CONSULTA PÚBLICA Nº 83 – ERSE

Proposta de PDIRT-E 2019

Plano de Desenvolvimento e Investimento na Rede de Transporte de Eletricidade para o período de 2020 a 2029

COMENTÁRIOS DA APREN

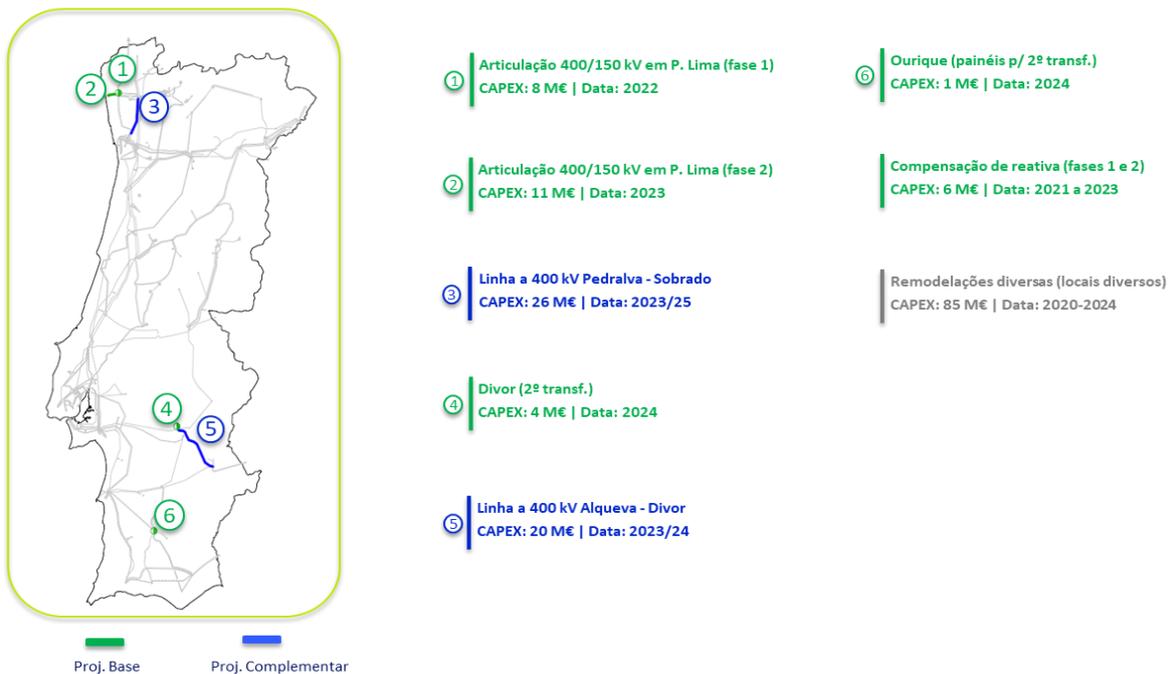
da RNT que o Operador da Rede de Transporte identificou como necessários, que consistem na conclusão da linha F. Alentejo - (Ourique) – Tavira e da linha R. Maior-(Almargem)-Fanhões, ambas no nível de tensão de 400 kV.

Para não condicionar a data de saída de serviço das duas centrais a carvão nas datas enunciadas pelo Governo que, eventualmente, pudesse vir a ser induzida por eventuais atrasos na conclusão dos projetos de reforço das citadas linhas da RNT, **a APREN considera que é importante que o ORT identifique de forma clara e inequívoca quais são as consequências da não concretização atempada de cada um destes dois projetos de reforço da estrutura malhada de rede de 400 kV**, de forma a que se possam tomar as necessárias medidas operacionais de operação do sistema para colmatar e corrigir uma eventual fragilidade temporária de funcionamento da RNT, enquanto uma, ou as duas, linhas de reforço atrás identificadas não estiver concluída.

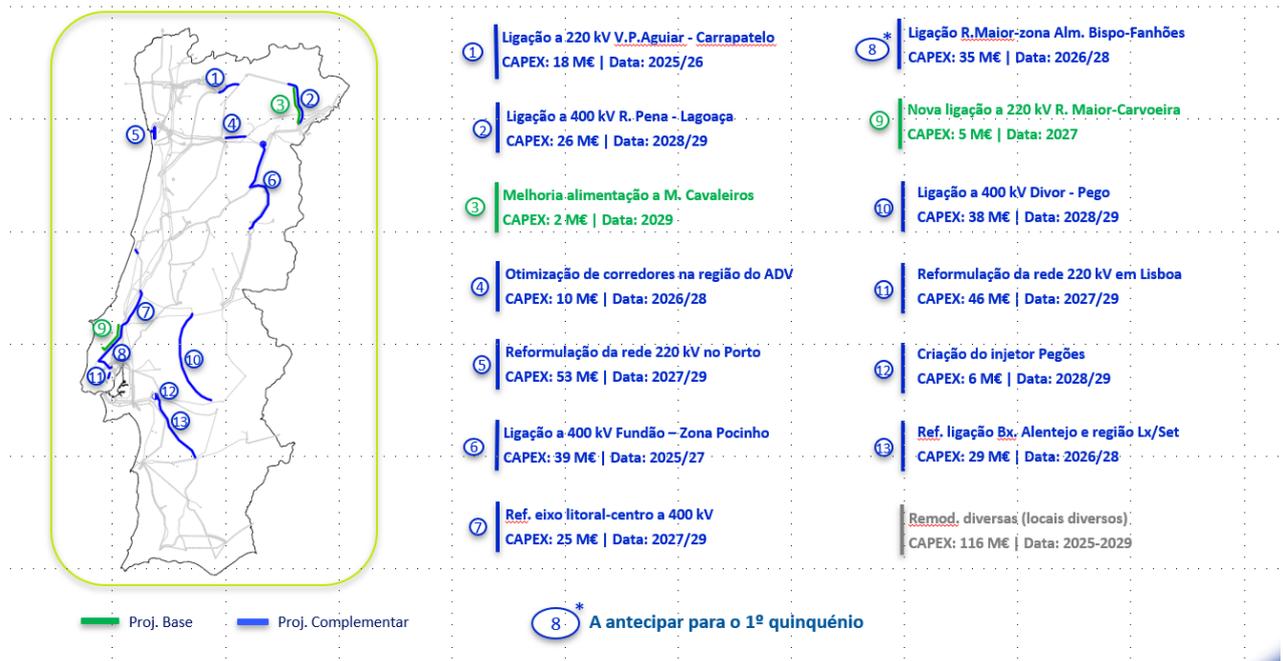
O ORT refere que o projeto “3” cria uma capacidade adicional de ligação de nova geração de cerca de 400MVA, enquanto o projeto “5” adicionará uma capacidade suplementar de receção de nova produção de 700 MVA. Do ponto de vista estrito do aumento da capacidade de receção, este último projeto apresenta uma taxa de eficácia maior do que o anterior.

Nestes termos a APREN considera que, a ter que ser definida uma prioridade de data de conclusão, seja privilegiado o projeto da linha Alqueva-Divor.

Mas tão ou mais importante é que esta nova capacidade enunciada, necessariamente nas subestações de Alqueva, Divor e outras na proximidade, seja disponibilizada em níveis inferiores aos 400kV, por exemplo 60kV. **O ORT não aprofunda este tópico, mas a APREN considera que é de grande relevância o seu desenvolvimento e mais cabal esclarecimento, pois só assim se cria visibilidade aos investidores, em linha com a nova Diretiva Europeia das Renováveis.**
